AJUNTAMENT DE SANTA EUGÈNIA

PLA ESPECIAL DE PROTECCIÓ DELS BIC DE SES
COVES, SES OLLERIES I SES ALQUERIES

TRACTAMENT D'INFORMES

Desembre 2021

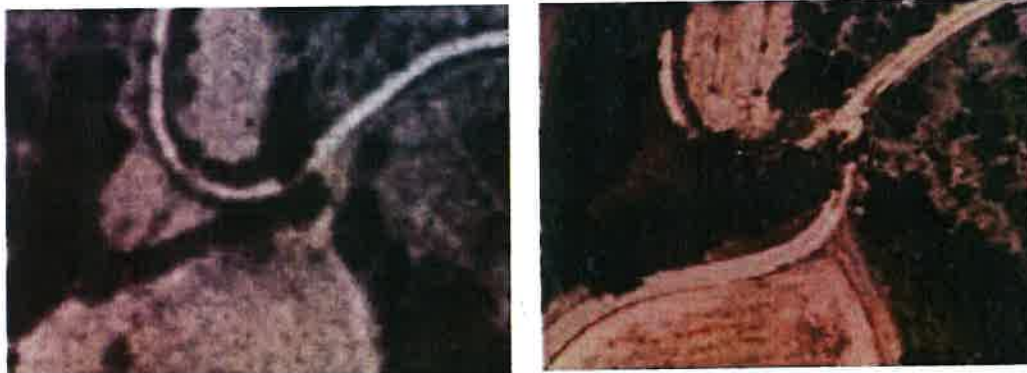
- SO-17. (Aljub de sa Cova). A l'apartat propietat s'ha d'especificar que és pública.

S'ha corregit.

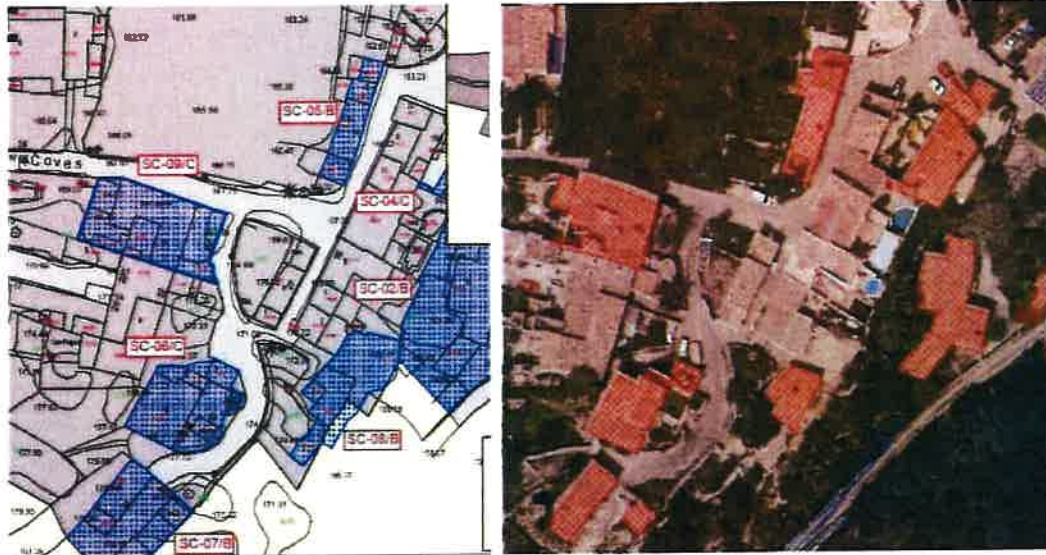
- S'han de grafiar els murs amb el color corresponent a l'element protegit de les fitxes SC14, SC15, SO21, SA16 i SA17 i a partir d'aquest posar l'entorn de protecció adient.

D'acord amb el que s'exposa, s'han grafiat amb precisió els murs i s'ha establert una zona de protecció de 5 metres a banda i banda de cada element.
